日本原燃株式会社	
資料番号	耐震機電 13 R <u>10</u>
提出年月日	令和 4 年 11 月 <u>25</u> 日

設工認に係る補足説明資料

耐震計算書に関する 既設工認からの変更点について

安全冷却水B冷却塔の支持架構及び支持架構搭載機器
に関する既設工認からの変更点

第2-3表 冷却塔基礎及び冷却塔における地震応答解析モデル

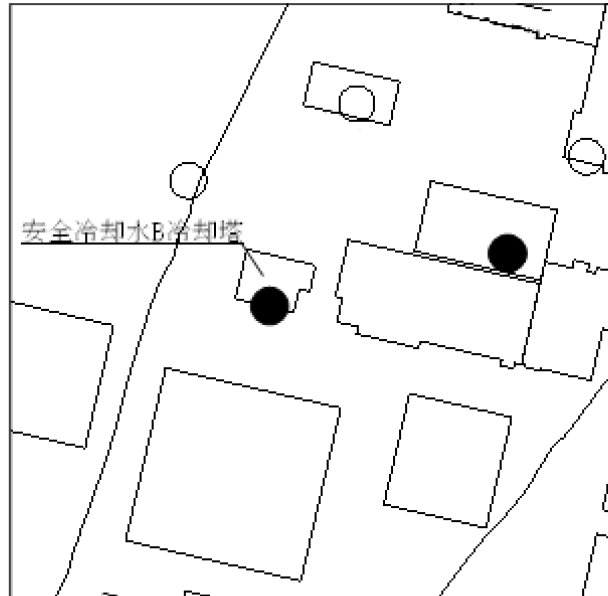
既設工認では、基礎を含んだ安全冷却水B冷却塔全体(以下「冷却塔基礎」という。)及び安全冷却水B冷却塔単体(以下「冷却塔」という。)のいずれも1軸多質点はりモデルを用いていたが、荷重及び応答の分散をより適切に評価する観点から、冷却塔基礎のうち安全冷却水B冷却塔部分を2軸多質点はりモデルに、冷却塔の評価モデルを三次元はりモデルに変更した。

冷却塔の解析に用いる三次元はりモデルは、既設工認に用いていた1軸多質点はりモデルに対し、三次元はりモデルの全体変形による解析モデルが妥当であると判断した。

既設工認	今回設工認
基礎の地震応答解析モデル	水平方向		
	鉛直方向		
地震応答解析モデル	冬期運転側ベイ		
	冬期休止側ベイ

第 3-2 表 安全冷却水 B 冷却塔基礎の応力解析モデルの比較

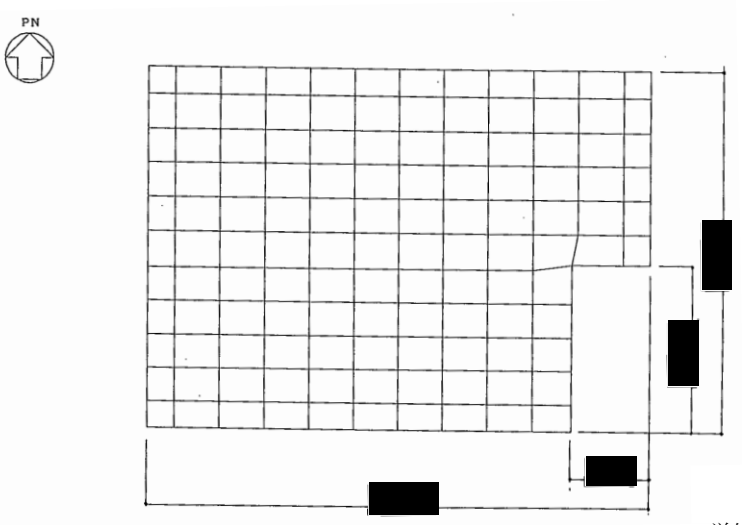
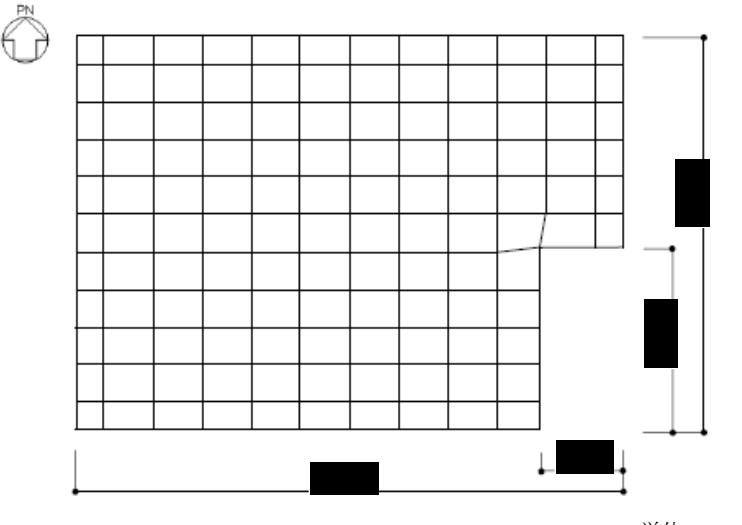
本項は、前項にて示す既設工認から変更となった箇所の耐震評価への反映結果について示す。安全冷却水 B 冷却塔基礎の応力解析モデル及び手法の比較を第 3-1 表、安全冷却水 B 冷却塔基礎の応力解析モデルの比較を第 3-2 表に示す。

※安全冷却水 B 冷却塔基礎自体の構造に変更はなくモデル図において変更はない。
